二の曲輪北馬出 全体平面図
縮尺 1:125
1:250(A3)

工 事 名	平成28年度 歴史文化財 二の曲輪北馬出史跡整備事業(中)5 二の曲輪北馬出史跡整備事業
工 事 種 別	二の曲輪北馬出 全体平面図
縮 尺	縮尺 1:125
製 図 者	島田市役所

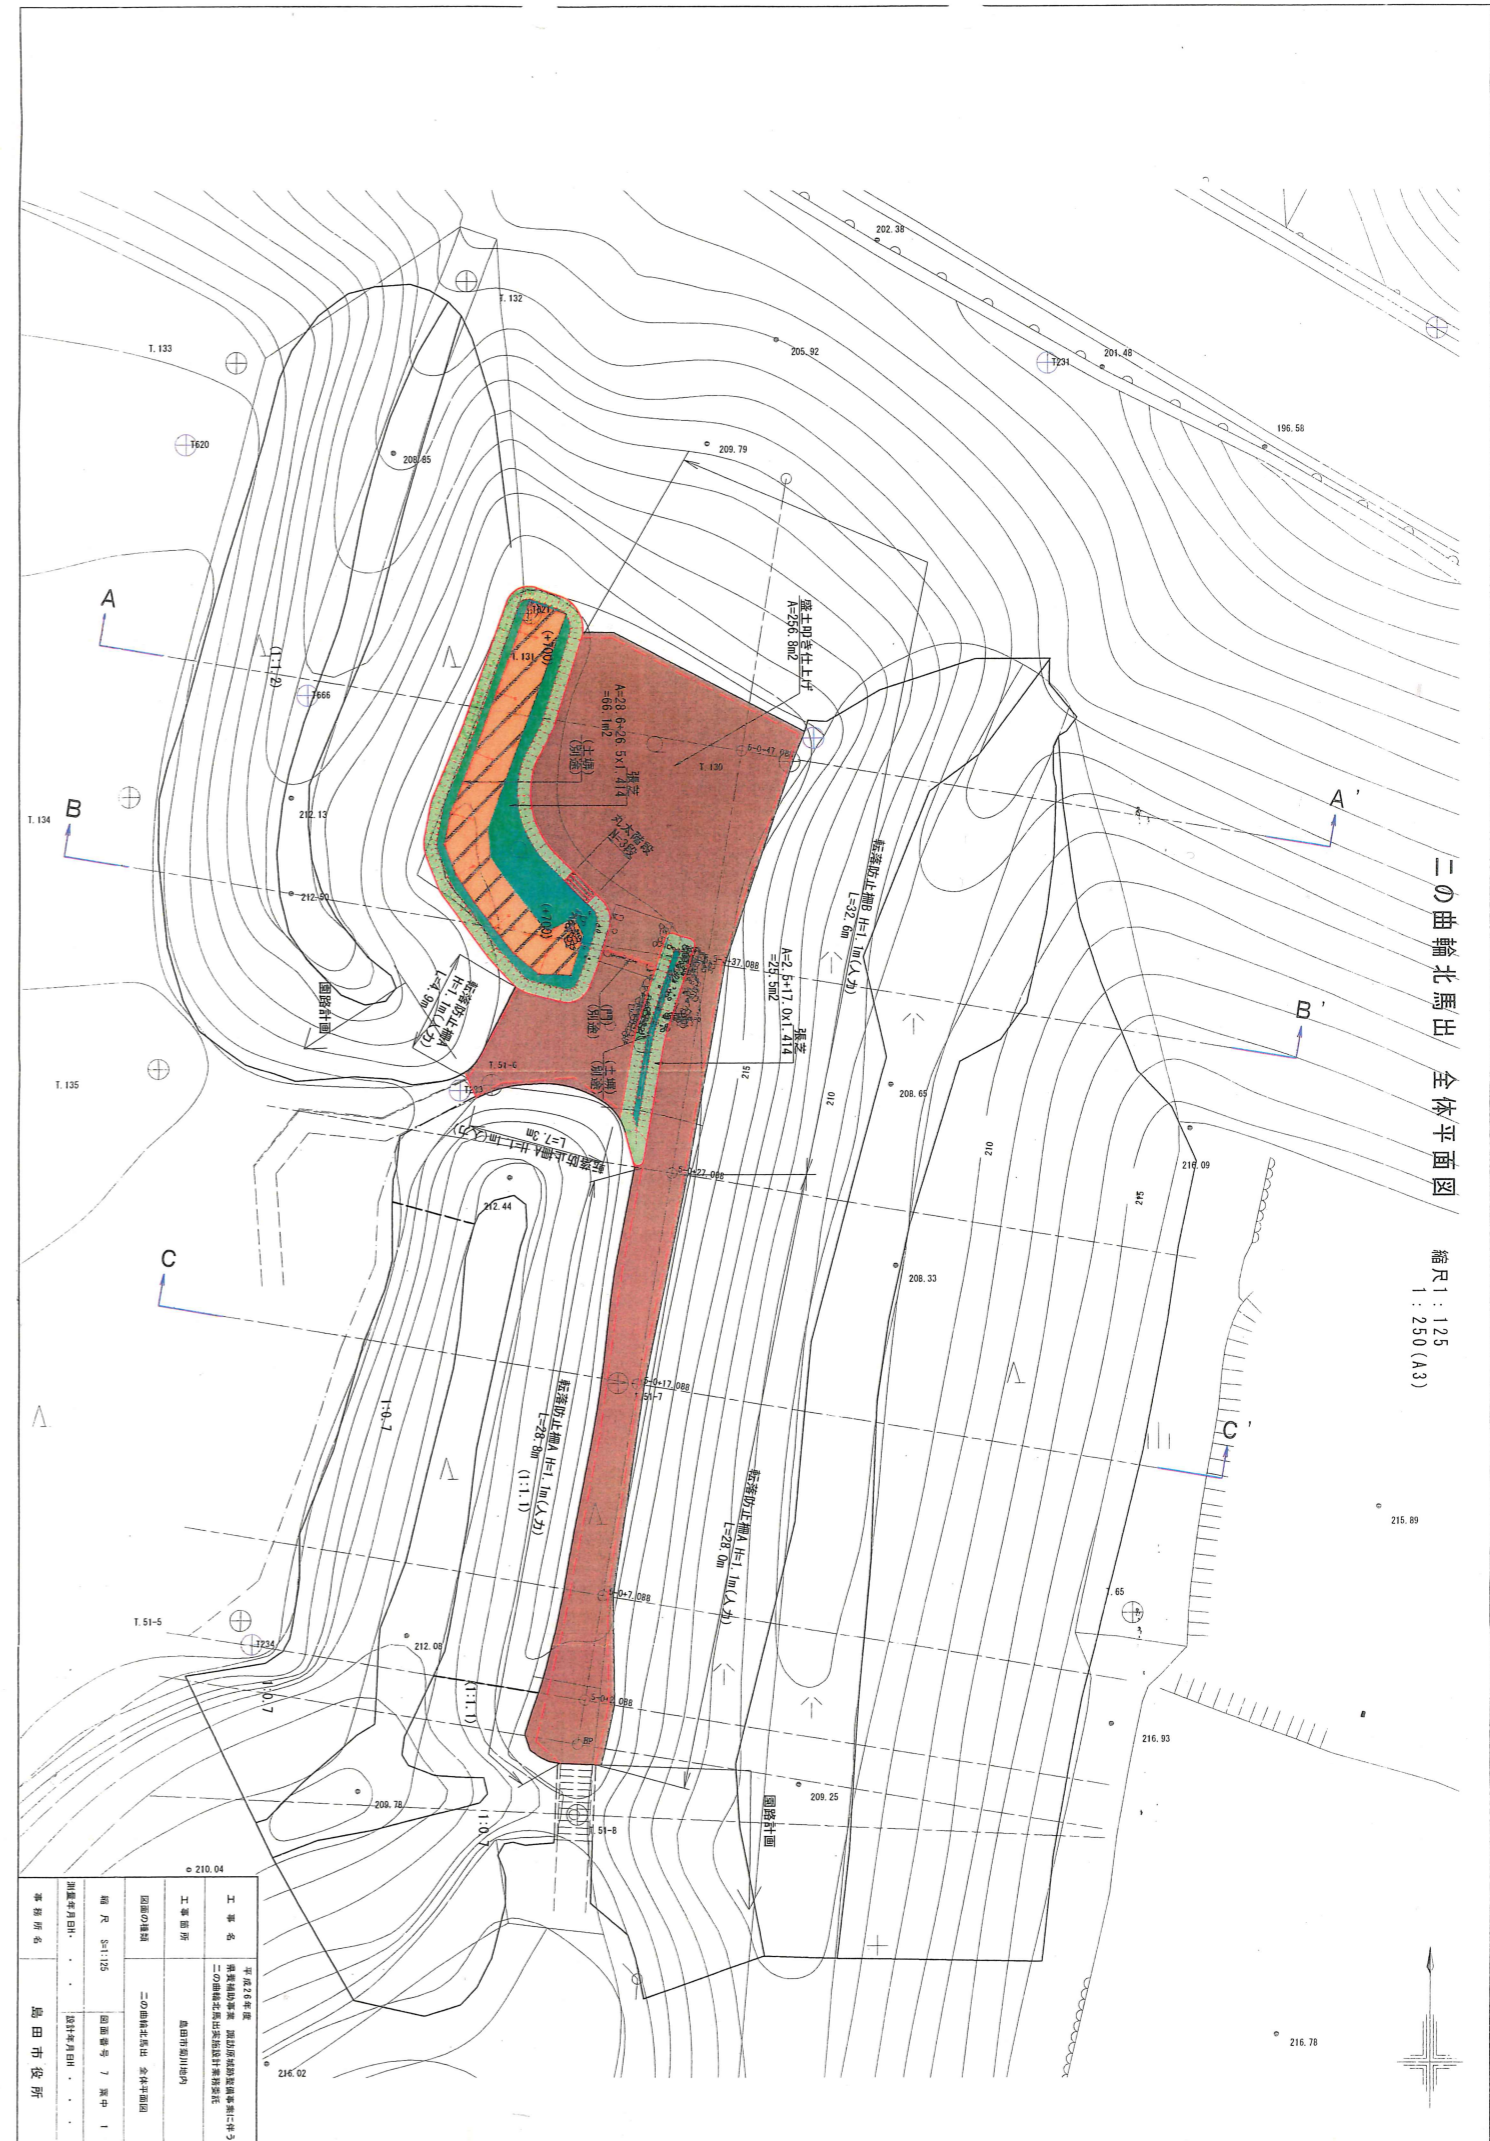
西側と東側の土塁の
基底部の幅が違うのに
復元する高さが同じと
考えた根拠は？

動線がわかるように

隙間があると、
見学者が
誤解してしまう。
どこまで土塁を
復元するか
発掘調査の
成果を見ながら
再度検討すべき

発掘調査で塀かどうかは不明なので、
リアルに土塀は作らないほうが良い。
他の山城と比較しながら、
手法(板塀、矢立、柵など)を検討し、
一般的な山城の事例で整備を実施し
見学者に整備経緯を説明する表記を
考えたほうがよい

本来の通路幅をデッキなどで復元することを
考慮できないか？(一部でもよい)
復元工事が難しい場合は、サインなどで表記し、
見学者に分かりやすくする手法など…
本来の通路幅をどのように算定したのか、
根拠を残す(土橋などと比較)
